TECHNICAL BULLETIN		
	July 2006 TB 2367

Modificación De Los Tornillos De Los Cojinetes Principales
En Los Motores Diesel GM 6.6L VIN 1 & 2, 2001-2006...

Bulletin Diagram: FIGURE 1. BOLT HEAD DIFFERENT APPEARANCES - CYLINDER BLOCK

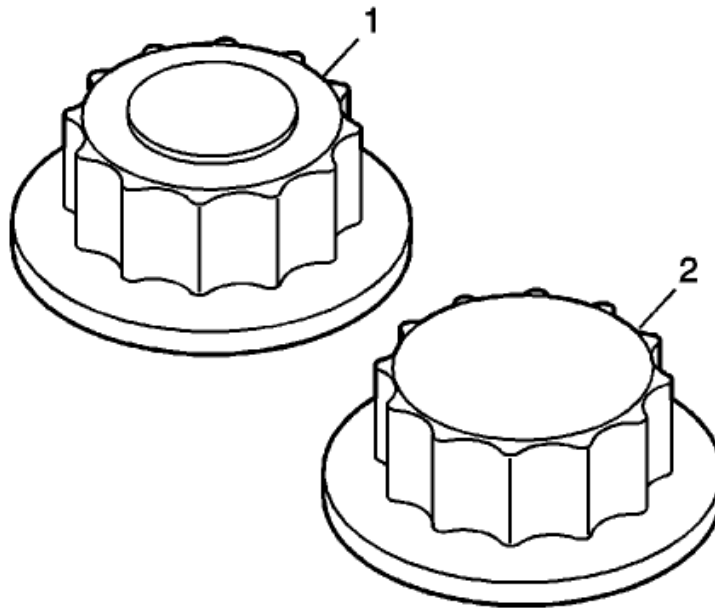
El Departamento Técnico De AERA ofrece la siguiente información, relacionada con una modificación en los tornillos de los cojinetes principales de los motores diesel GM 6.6L Vin 1 y 2 2001.2006. Durante la reciente producción de los motores diesel Duramax 2006 (MR.) se hizo un cambio de diseño en el diámetro de la cabeza de los tornillos, para incrementar su durabilidad.

Este cambio incluye un alargamiento de .150" (4mm) en los tornillos con un orificio receptor mas profundo. Los nuevos tornillos se pueden identificar por un círculo resaltado sobre la cabeza del tornillo como se indica en la Figura 1.
Figura 1 Diseño Diferente De Los Tornillos.

El uso incorrecto de los tornillos causa daño en el motor. Los tornillos mas cortos no tienen cuerda suficiente, por lo tanto, no sirven en los monobloques más nuevos, debido a la profundidad del alojamiento, en los motores viejos, los tornillos largos tocarán el fondo antes de apretar. La medición de los tornillos largos, no es una medida confiable, para identificarlos. Puesto que los tornillos se estiran en diferentes grados después de la instalación. Los tornillos, no pueden ser re usados en la reparación.

Cuando realizamos el servicio en CUALQUIER modelo de motor Duramax (MR), los tornillos de los cojinetes principales deben ser cambiados, con el mismo tipo de tornillo que se usó en su armado original. Use la marca de identificación, de círculo resaltado sobre la cabeza del tornillo, para determinar que tornillo se va a usar.

Bulletin Diagram: FIGURE 2. BUILD DATE CODE LOCATION - CYLINDER BLOCK

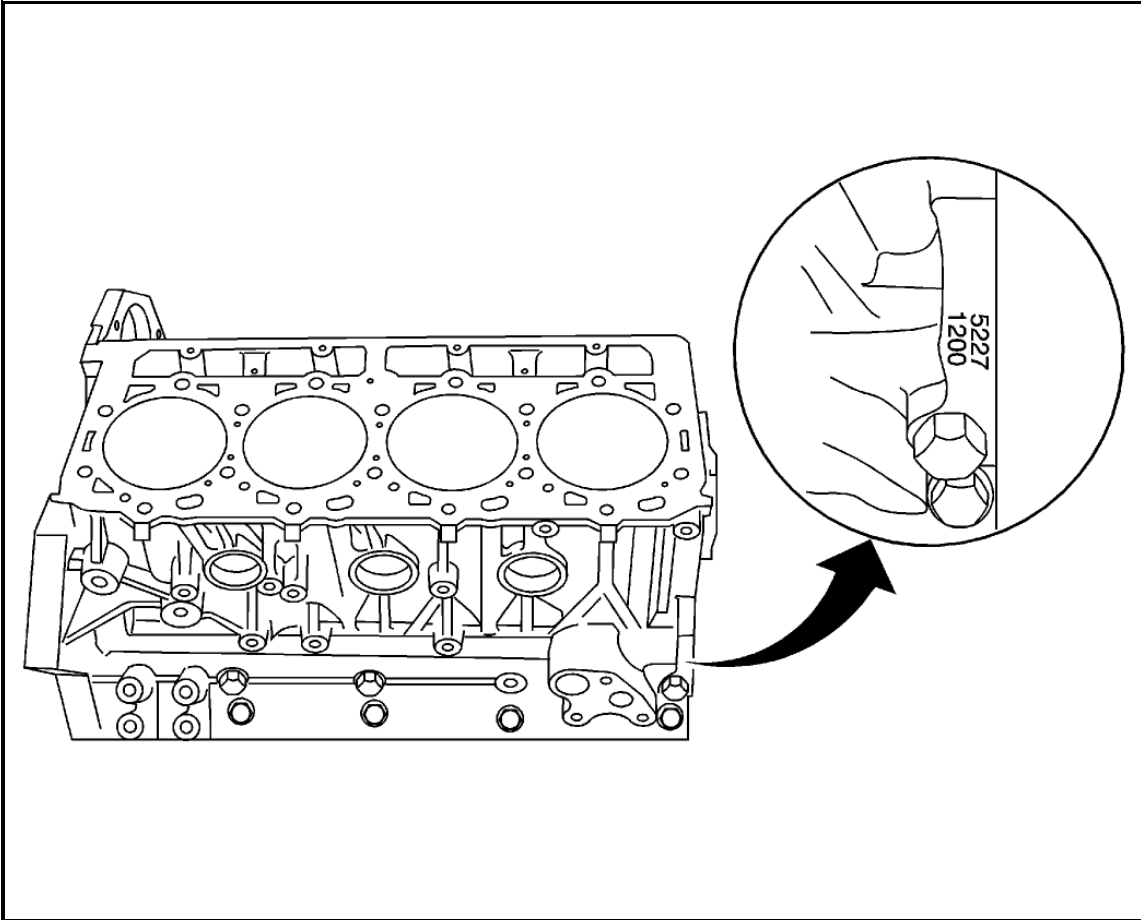
En caso de que el círculo resaltado en la cabeza del tornillo, no sea confiable para identificar el tornillo correcto. Se puede usar la fecha/tiempo estampada.
Figura 2 Ubicación del Código De Fecha.

La ilustración grafica del motor, indica la ubicación detrás del enfriador de aceite, del estampado de la fecha/tiempo. Esta fecha y tiempo indica el inicio de uso de los tornillos largos, cualquier bloque usado antes de esta fecha requiere, los tornillos cortos. La fecha y tiempo de producción en la ilustración mencionada, se puede determinar como sigue:

5227=2005, Día 227 (Agosto 15)
1200=1200 Horas (12 PM)
